VILLEJUIF 94800  
**CONSTRUCTION D'UN ENSEMBLE DE 60 LOGEMENTS ET DES COMMERCES**  
AVENUE DE PARIS ET RUE HENRI BARBUSSE  
94800 VILLEJUIF

**COFFRAGE - VUE EN PLAN**  
BATIMENTS A & B PL HAUT 6<sup>ème</sup> ETAGE

**COFFRAGE - COUPES**  
**BATIMENTS (A) & (B) PL HAUT 6<sup>ème</sup> ETAGE**

ind.	date	modifications
0	23-12-15	1 ère diffusion.
<b>A</b>	22-07-16	MISE A JOUR SUIVANT VISA MOE RECU LE 01-07-16

# COUPE a-a

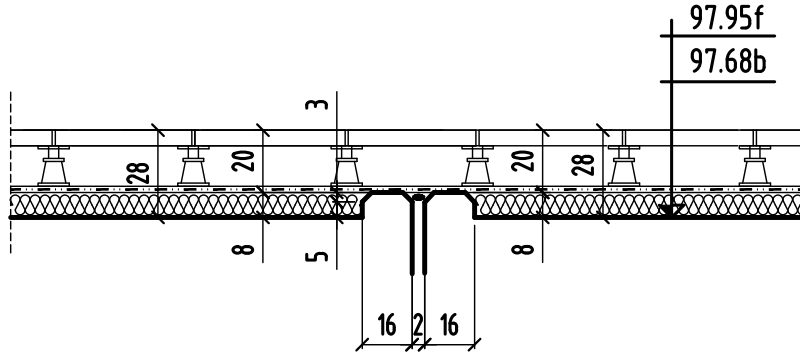
à confirmer par l'étanchéiste

# COUPE b-b

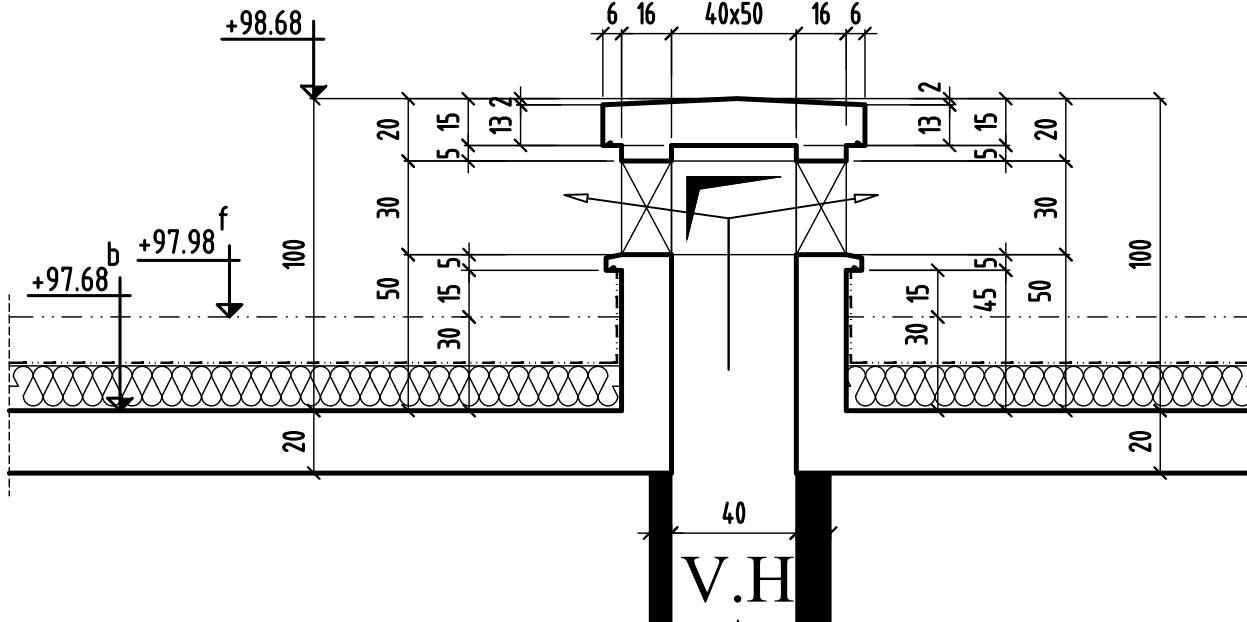
a confirmer
